RESUELVE RECLAMACIÓN POR ARTÍCULO 12 Y 118 BIS DE LA LGUC, REFERENTE A RESOLUCIÓN DOM N°052 DE FECHA 23.03.2026, PREDIO ROL 03527-00017, PRESENTADA POR MARCELO BRIONES UBERUAGA, COMUNA DE QUILPUÉ.

RESOLUCIÓN EXENTA N° 560

Imagen 1 (Distanciamiento), 2 y 3 (Firmas). Extracto Plano Emplazamiento, Lámina A8.

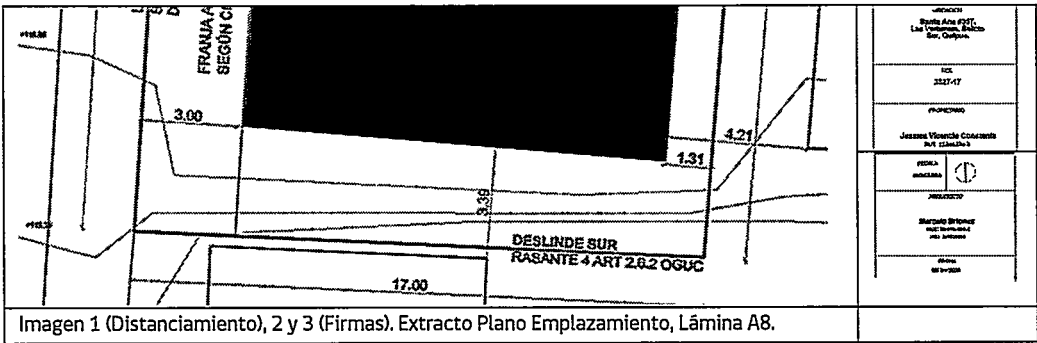
- a) Que en la lámina A08 se graficaron la totalidad de los distanciamientos hacia los deslindes Norte, Sur, Oriente y Poniente, agregando que la DOM habría omitido revisar o dar por válido el plano corregido, incurriendo en una falta a la debida revisión del expediente subsanado.

2.3. Que, en este contexto, resulta oportuno señalar que, de la revisión de los alcances y los antecedentes tenidos a la vista para la revisión del caso, es posible apreciar que el Plano de Emplazamiento del proyecto contenido en la lámina A08, incorporada según informa el recurrente, en la etapa de respuesta de observaciones, grafica diversas cotas con medidas a los deslindes y a las edificaciones emplazadas en predios adyacentes, sin embargo, se aprecia la ausencia del distanciamiento entre el deslinde sur y la edificación proyectada, advirtiéndose únicamente en este cuadrante, una cota entre la edificación existente y un polígono graficado en predio adyacente – el cual posiblemente represente una edificación en predio vecino–, no así el distanciamiento desde el deslinde a la edificación proyectada, condición que no se ajustaría a lo señalado por los reclamantes, ni a lo dispuesto en el art. 2.6.3, de la OGUC en los términos que establece el concepto de distanciamiento, descrito en el art. 1.1.2. del mismo cuerpo normativo.

Asimismo, de a revisión del mismo plano, se advierte también la ausencia de las firmas correspondientes en viñeta del mencionado Plano de Emplazamiento (imagen 2 y 3), tanto de propietario como se arquitecto proyectista, lo cual corresponde a un requisito expresamente establecido en el párrafo primero del art. 1.1.2. de la OGUC, no siento en este caso, advertido ni registrado por la Dirección de Obras municipales, en la resolución correspondiente

2.4. Por su parte, y en lo que refiere a la controversia derivada del segundo fundamento de rechazo, el cual alude, por una parte, a que el muro de adosamiento asociado al deslinde Oriente se debería considerar en el deslinde, mientras que por otra señala que el proyecto presentado no cumpliría con los distanciamientos a los deslindes ni con el muro cortafuego en el deslinde, cabe hacer presente, como primer alcance, que en el inciso cuarto del art. 2.6.2. de la OGUC se indica claramente que el muro de adosamiento se debe construir en el deslinde, en ese sentido, y en virtud de lo graficado en la planimetría puesta a disposición por parte del interesado, no se advierte que el muro de adosamiento esté efectivamente graficado en el deslinde declarado.

Por su parte, respecto del supuesto incumplimiento a la norma de distanciamiento, cabe hacer presente que, como regla general y en línea con lo establecido en el art. 1.1.2., su verificación refiere a las distancias mínimas entre los deslindes del predio y el punto más cercano de las edificaciones en este, parte de las cuales, y en estricto apego a lo anterior, corresponderían a los muros declarados como existentes y graficados en la planimetría (lámina A01, Planta Arquitectura) próximos a los deslindes Sur y Oriente, independiente de si estos pudieron ser construido de manera previa por terceros como denuncian los reclamantes, y en razón de lo cual, se estima que el segundo fundamento mencionado en la resolución de rechazo respectiva, resulta procedente.

Por consiguiente, se estima que el primer fundamento mencionado en la resolución de rechazo respectiva, resulta consistente y procedente.

Lo concluido en los párrafos anteriores es sin perjuicio de que, en efecto, al ejecutarse la construcción de un muro en el deslinde en el sector adosado, en vez de un muro cortafuego, el muro de adosamiento deba cumplir con registrar una resistencia al fuego mínima de F-60 conforme a lo dispuesto en el inciso cuarto del mencionado art. 2.6.2. y art. 4.3.3. OGUC.
